# INSTRUCTIONS D'ENTRETIEN

RÉFÉRENCE : FSA202104

OBJET : Augmentation du couple de serrage des points de fixation de la cabine

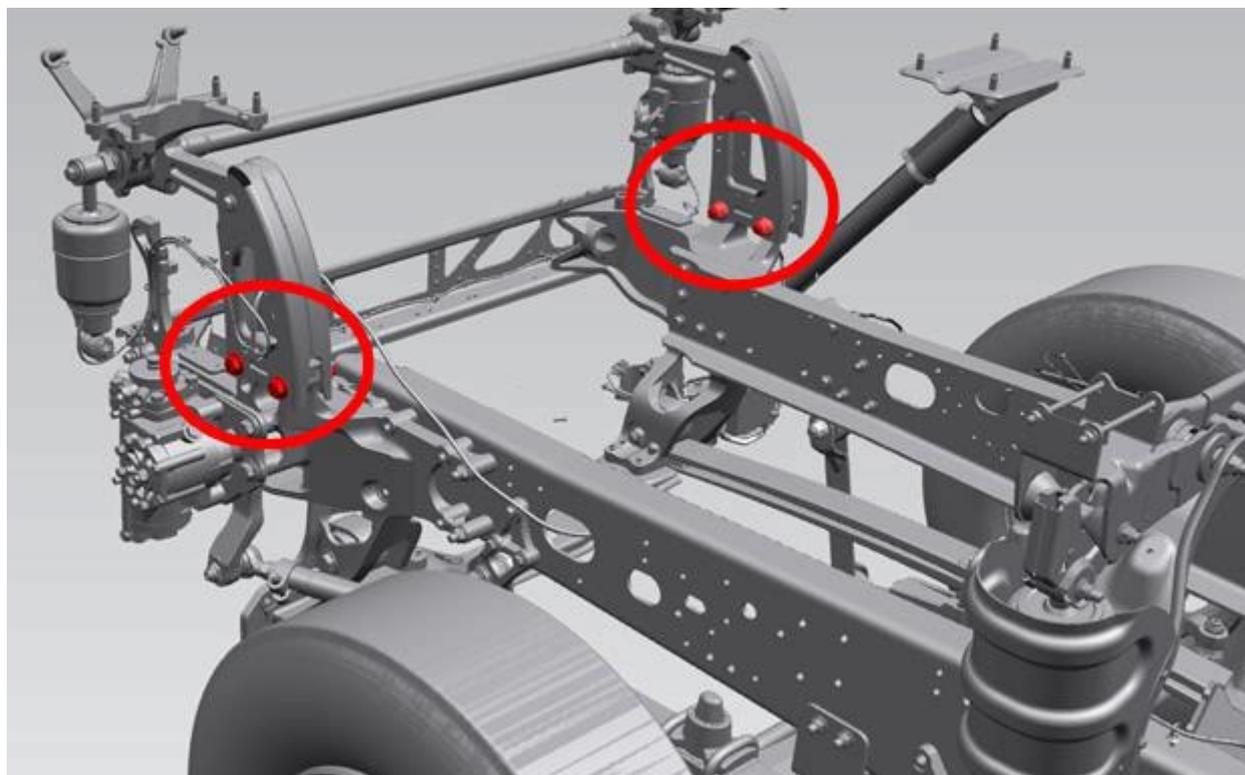
**FSA202104** : L'augmentation du couple des points de fixation de la cabine sera appliquée dans les véhicules FMAX spécifiés.

- 1- Veuillez garer le véhicule sur une surface plane et incliner la cabine.
- 2- Les points de fixation de la cabine doivent être serrés à **500 Nm sans procéder à un démontage**
